Comune di Cologno al Serio

INDIVIDUAZIONE DEL RETICOLO IDRICO MINORE

Febbraio 2016

NOTA DI ACCOMPAGNAMENTO CORREZIONE
TRACCIATI

Corso denominato BG079.02 in prossimità del Piano di Lottizzazione PLD 13 Via IV Novembre

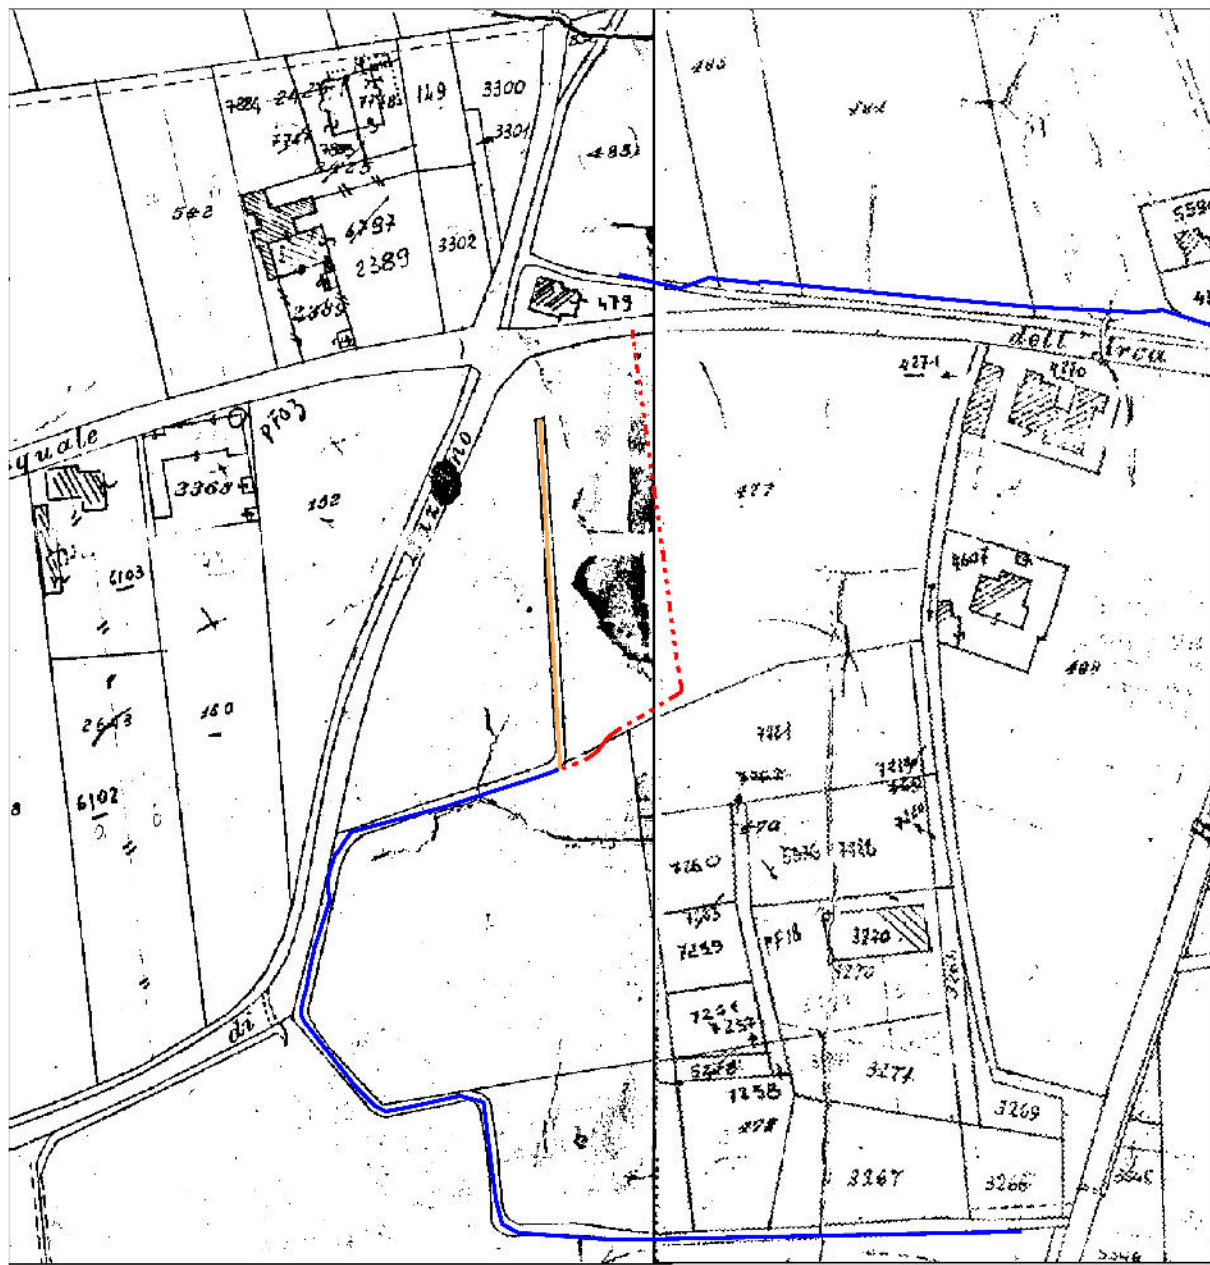
Il tratto, identificato nella cartografia dello studio del reticolo idrico (anno 2004) con il codice BG079.02, è stato erroneamente posizionato.

La traccia catastale, infatti, identifica una linea di deflusso delle acque di tale corso in posizione più ad ovest di quella riportata in carta, mentre quest'ultima corrisponde ad un fosso irriguo locale privato, non demaniale, senza continuità a valle, che negli anni ha subito spostamenti in funzione delle necessità del conduttore del fondo.

Al proposito i tecnici comunali, supportati dallo scrivente, hanno effettuato verifiche in campo, anche sulla base di un rilievo di dettaglio elaborato dai lottizzanti, finalizzato a ricostruire l'esatta posizione dei corsi citati rispetto al perimetro del P.L., che confermano quanto sopra esposto.

Corso BG079.02 in prossimità del PLD 13 via IV Novembre

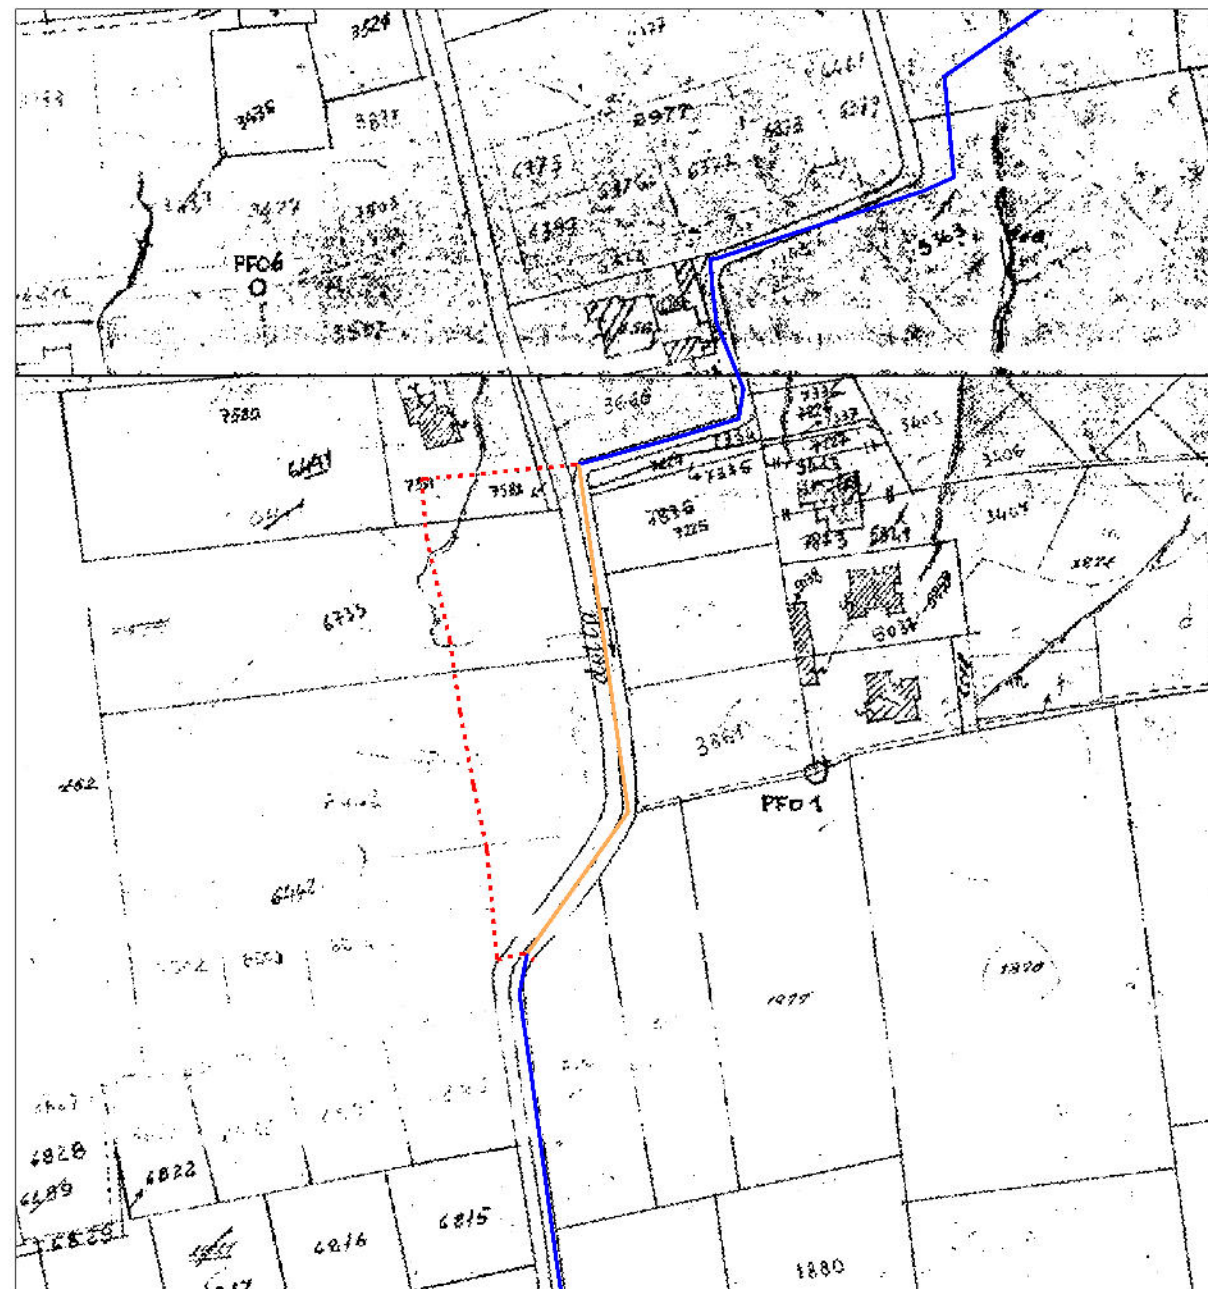
Il tracciato del corso appartenente al reticolo idrico minore (anno 2004) denominato BG079.05 presenta una discordanza di percorso tra quanto riportato nella cartografia agli atti – tavola d'insieme in scala 1:5.000 e tavola di dettaglio in scala 1:2.000.

Tale discordanza è da attribuire ad un errore grafico; il tracciato corretto, confermato anche dalla traccia riportata sulla mappa catastale, è quello indicato nella tavola in scala 1:2.000, mentre sulla tavola d'insieme in scala 1:5.000 il corso è disegnato in posizione errata.

- traccia corso BG079.02
- traccia catastale corretta
- - - traccia riportata erroneamente sullo studio di identificazione del reticolo idrico minore (2004) corso BG079.02
